仕様変更のご案内

EC9D形、EB3P形 防爆コントロールユニット

防爆コントロールユニットに搭載されているコンタクトブロックの仕様変更についてご案内いたします。

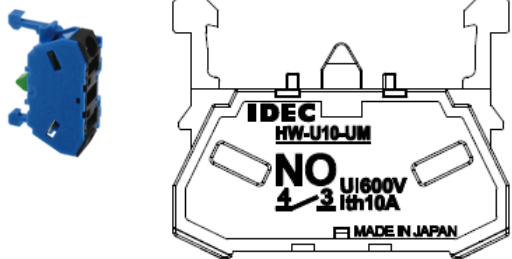
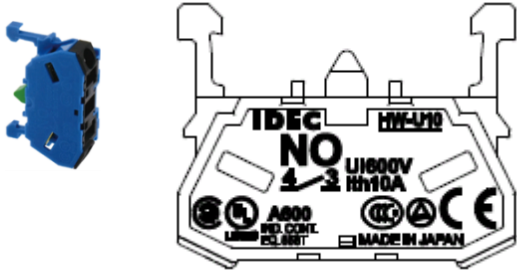
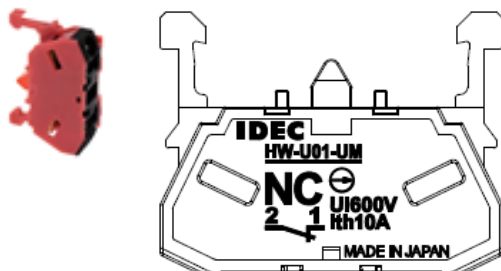
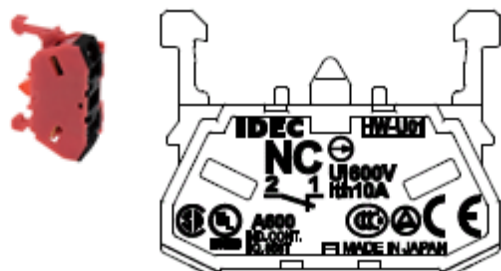
生産性向上を目的として、コンタクトブロックの形番および表示内容を変更いたします。

表示内容変更：規格認証マークを記載。

形番の変更は表示内容の変更によるものです。

変更前	変更後
<p>a 接点 (NO 接点) 形番：HW-U10-UM</p> 	<p>a 接点 (NO 接点) 形番：HW-U10</p> 
<p>b 接点 (NC 接点) 形番：HW-U01-UM</p> 	<p>b 接点 (NC 接点) 形番：HW-U01</p> 
	<p>拡大写真 (NO 接点)</p>

※規格認証マークは、防爆を除いた各電気規格対応のために記載いたします。

EC9D 形、EB3P 形コントロールユニットは、記載される認証マーク

(CSA、UL、CCC、TUV) の防爆規格は取得しておりませんのでご注意ください。

下記の変更内容以外の外形寸法、製品仕様、防爆性能および防爆検定合格番号の変更はありません。
